ENQUETE PUBLIQUE
PROJET DE 4^{ème} MODIFICATION DU
PLAN LOCAL D'URBANISME DE
LA COMMUNE D'ONDRES

RAPPORT, CONCLUSIONS et AVIS
DU COMMISSAIRE ENQUETEUR

Valérie BEDERE Commissaire Enquêteur

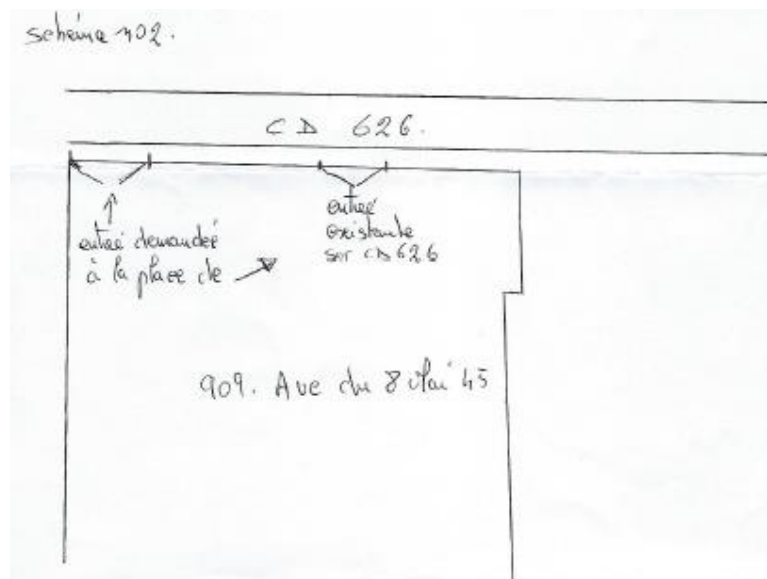
L5.1 Le champ de maïs mitoyen de notre propriété, devenant constructible, nous demandons la création d'une clôture entre notre propriété et cette parcelle, à la charge du promoteur, pour nous protéger de toute intrusion, par l'accès de cette nouvelle zone d'habitation.

Cette clôture devrait être alignée sur le mur existant dans sa première partie, et laisser la possibilité de pouvoir entretenir le mur de la dépendance qui longe la parcelle.

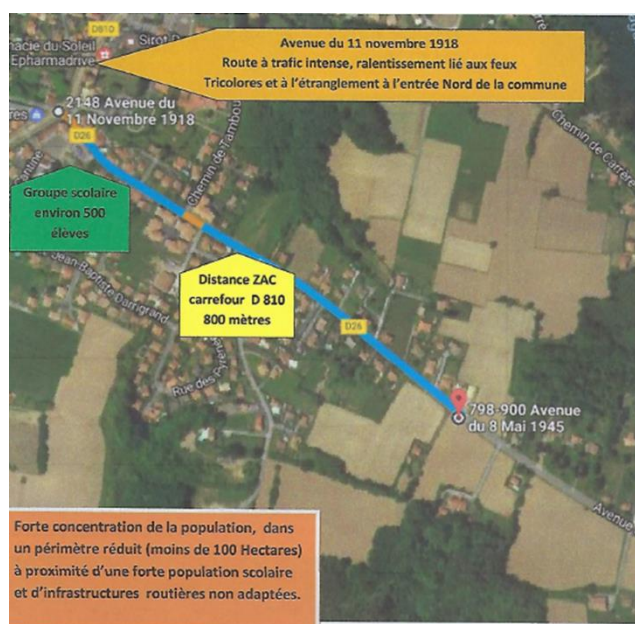
Sans grossir le trait, on peut estimer 900 véhicules de plus basés sur la commune. Aucune modification sérieuse des infrastructures n'est envisagée. Le « nœud » routier qui se formera au futur carrefour reliant la sortie de la ZAC et l'avenue du 8 mai 1945 constitue un risque de danger imminent.

Les résidents des Trois Fontaines n'auront autre alternative que d'emprunter l'avenue du 8 mai 1945, soit pour se rendre sur la ville de Bayonne, sur la ville de Tarnos (à forte densité

industrielle). La proximité de la sortie de la ZAC et du carrefour avenue du 8 mai 1945/avenue du 11 novembre 1918 laisse prévoir un engorgement notamment aux heures de pointe (embauche/débauche).

On doit envisager au minimum 462 véhicules et au maximum 900 véhicules (deux véhicules par foyer) qui aux heures de pointe vont se diriger vers l'avenue du 11 novembre 1918.

Sans que ce soit une science exacte, en comptant une moyenne de 4 mètres par véhicule et un espace de 1 mètre entre véhicules l'encombrement d'un véhicule à l'arrêt est de 5m. Il suffit donc de 160 véhicules pour créer un « bouchon » entre les feux tricolores de la D 810 et la sortie de la ZAC des Trois Fontaines.

L9.3 Sur les zones forestières

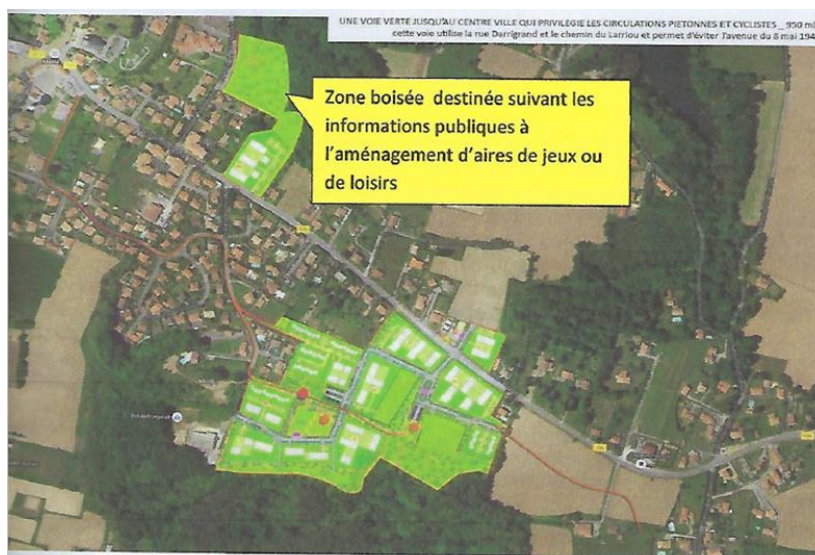
La ZAC des Trois Fontaines se distingue par deux zones, l'une au nord de l'avenue du 8 mai 1945, l'autre au sud.

La zone nord englobe une partie forestière, sur cet espace rien n'est prévu au niveau des aménagements, toutefois au cours de réunions publiques il a été avancé que la partie la plus au nord serait réservée à des aménagements de loisirs ! Quid du devenir de l'espace boisé.

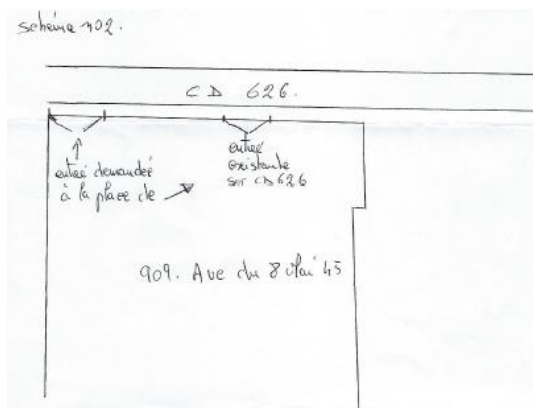
Cette clôture devrait être alignée sur le mur existant dans sa première partie, et laisser la possibilité de pouvoir entretenir le mur de la dépendance qui longe la parcelle.

Cette demande peut être prise en compte dans le projet. L'aménageur est à la disposition de Mme CASTAGNET et de M. SAGASPE pour l'étudier.

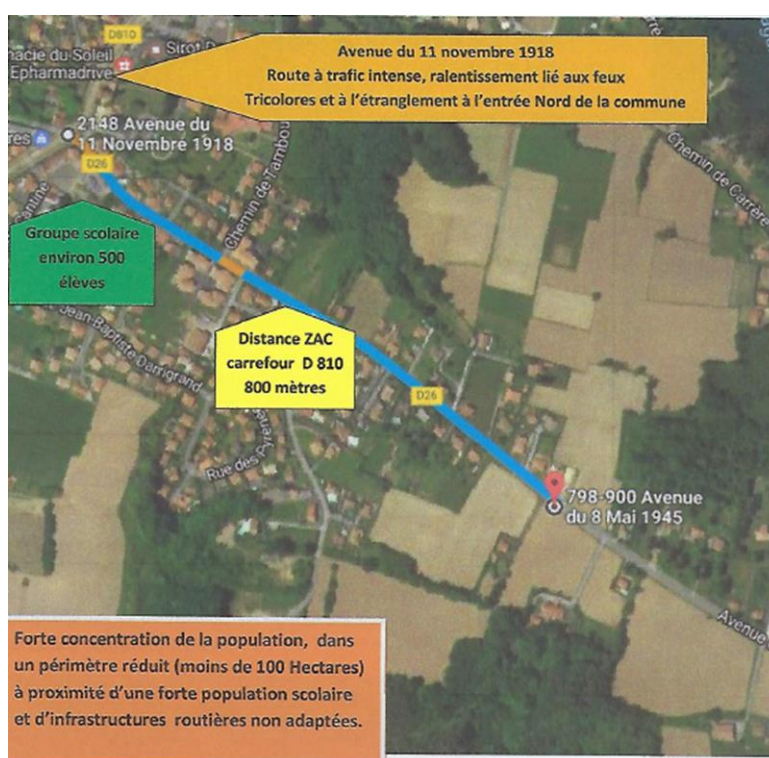
Sans grossir le trait, on peut estimer 900 véhicules de plus basés sur la commune. Aucune modification sérieuse des infrastructures n'est envisagée. Le « nœud » routier qui se formera au futur carrefour reliant la sortie de la ZAC et l'avenue du 8 mai 1945 constitue un risque de danger imminent.

Les résidents des Trois Fontaines n'auront autre alternative que d'emprunter l'avenue du 8 mai 1945, soit pour se rendre sur la ville de Bayonne, sur la ville de Tarnos (à forte densité industrielle). La proximité de la sortie de la ZAC et du carrefour avenue du 8 mai 1945/avenue du 11 novembre 1918 laisse prévoir un engorgement notamment aux heures de pointe (embauche/débauche).

On doit envisager au minimum 462 véhicules et au maximum 900 véhicules (deux véhicules par foyer) qui aux heures de pointe vont se diriger vers l'avenue du 11 novembre 1918.

Sans que ce soit une science exacte, en comptant une moyenne de 4 mètres par véhicule et un espace de 1 mètre entre véhicules l'encombrement d'un véhicule à l'arrêt est de 5m. Il suffit donc de 160 véhicules pour créer un « bouchon » entre les feux tricolores de la D 810 et la sortie de la ZAC des Trois Fontaines.

L9.3 Sur les zones forestières

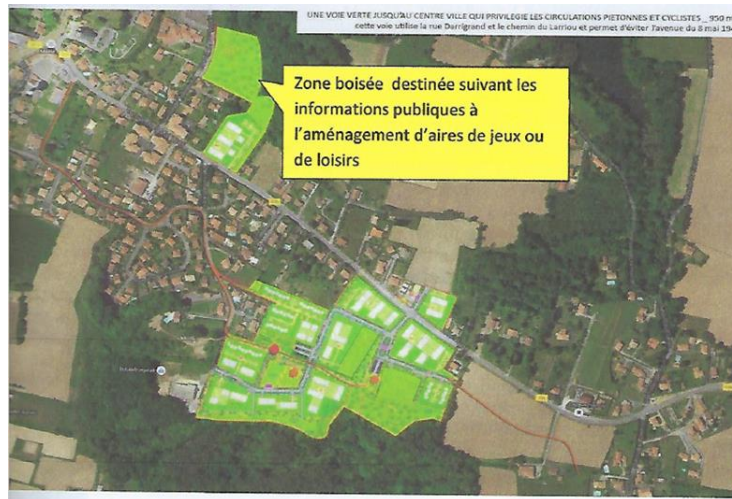
La ZAC des Trois Fontaines se distingue par deux zones, l'une au nord de l'avenue du 8 mai 1945, l'autre au sud.

La zone nord englobe une partie forestière, sur cet espace rien n'est prévu au niveau des aménagements, toutefois au cours de réunions publiques il a été avancé que la partie la plus au nord serait réservée à des aménagements de loisirs ! Quid du devenir de l'espace boisé.

Sur cette partie du secteur nord l'aménagement d'un parc boisé est prévu dans le respect des arbres remarquables.
